Minnisblað skipulagsfulltrúa

Breyting á deiliskipulagi vegna Hekluareits C og D

03.02.2026

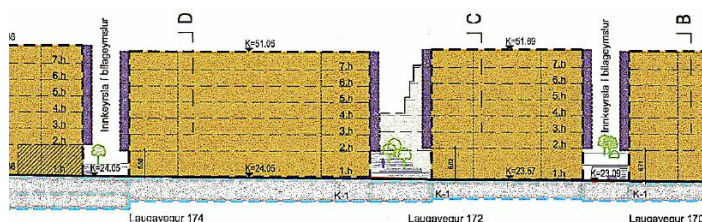
Rökstyðja þarf afhverju Reykjavíkurborg ætti að heimila fækkun bílastæða þar sem engar mótvægisáðgerðir eru nefndar eða sýndar á uppdretti. Gera þarf ítarlegri grein fyrir þessum hlutum svo unnt sé að taka afstöðu til fækkunar á bílastæðum.

Þegar deiliskipulagið var unnið var gerð samgöngu og umferðarskýrsla sem lagði grundvöll að skipulaginu. Matið var gert til að tryggja næg bílastæði í samræmi við þörf og notkun svæðisins. Það er ekki hægt að að breyta þessum hluta skipulagsins án þess að fara í deiliskipulagsbreytingu, vinna að mótvægisáðgerðum eða vera með skýran rökstuðning fyrir því.
